**PRÉFET
DE LA MARNE**

RAPPORT DE L'INSPECTION DES INSTALLATIONS CLASSÉES

Objet : Société ONYX EST à Beine-Nauroy - Modifications notables d'une installation classée soumise à autorisation - Article R.181-46 du code de l'environnement.

Figure : Schéma simplifié de la nouvelle filière de traitement

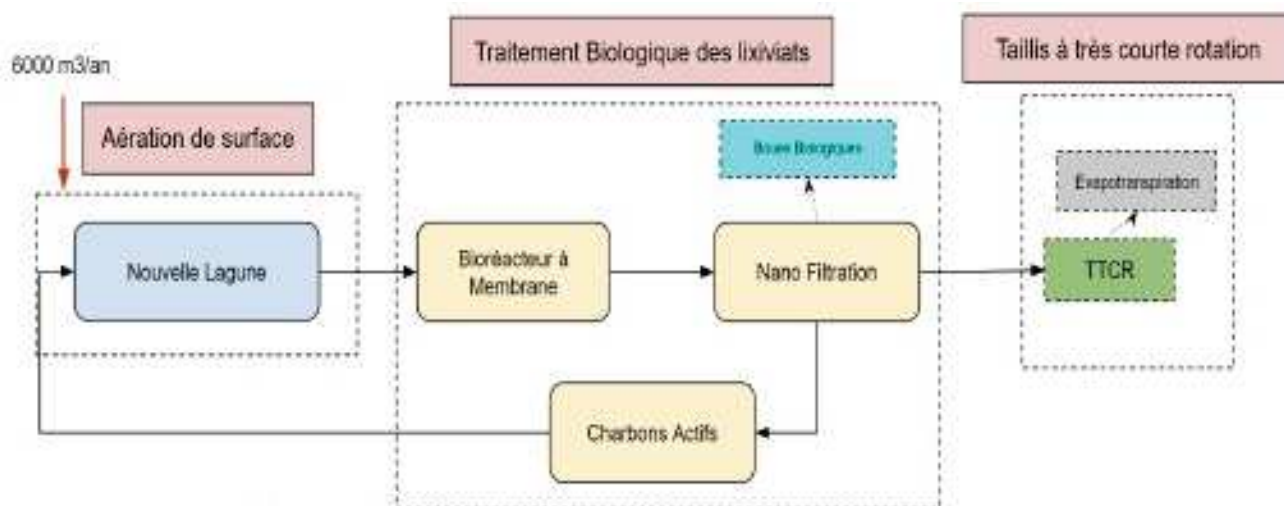
- Étape 1 : prétraitement par aération en lagune. Elle sera réalisée dans l'actuel bassin incendie de 2 500 m³, converti en lagune de lixiviats. Le bassin incendie sera transféré dans le bassin pluvial Nord actuel (capacité de 5 000 m³ dont 2 500 m³ disponibles en permanence pour la défense incendie) ;
- Étape 2 : traitement biologique des lixiviats (bioréacteur à membranes et nanofiltration) pour former des perméats (lixiviats traités) ;
- Étape 3 : évapotranspiration par irrigation des perméats sur des taillis à très courte rotation (TTCR) constitués de plants de saules, implantés sur un casier en post-exploitation.
